Doporučení: V učebně jazyků lze osvětlení řešit dvojím způsobem.

Bez okna: Obr. č.2

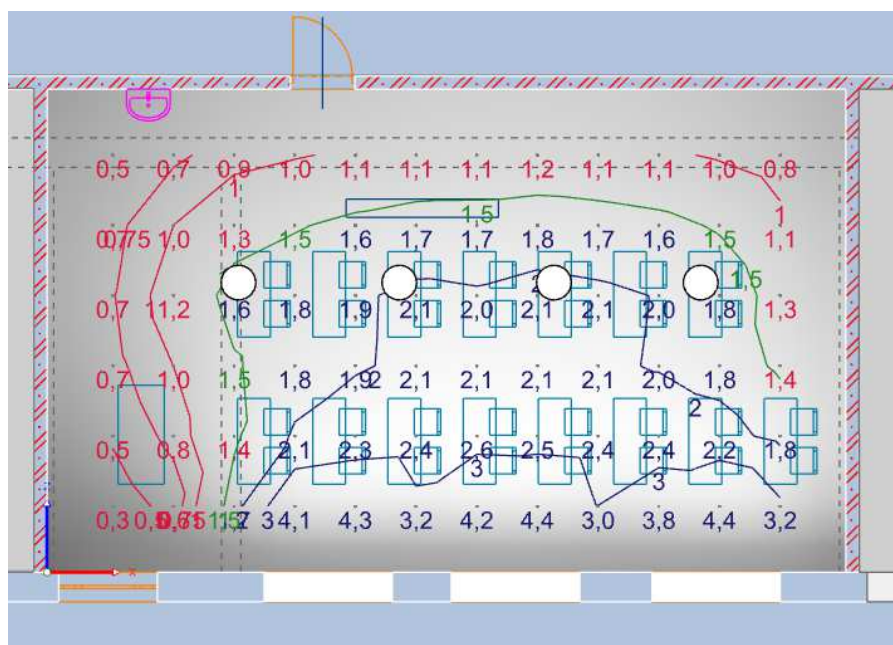
1. - přidáním světlíku a jeho umístění, jak je v alt.B (tj. nad stolem vyučujícího). **Požadovaná hodnota je potom splněna ve funkčně vymezeném prostoru, tj. prostoru kde se odehrává zraková činnost – izofota 1,5% a více** . (posuzováno podle znění normy ČSN 730580, platné v době podání žádosti o rekonstrukci) – obr.č.4
Alt. A – přidáním světlovodu ve stejné rovině jako původní světlovody nedává smysl- obr.č.3
2. - Nechat bez přidání světlíku a učebnu řešit v souladu s *ČSN 36 0020: 2015 – Sdružené osvětlení*. (viz. obr. 2)
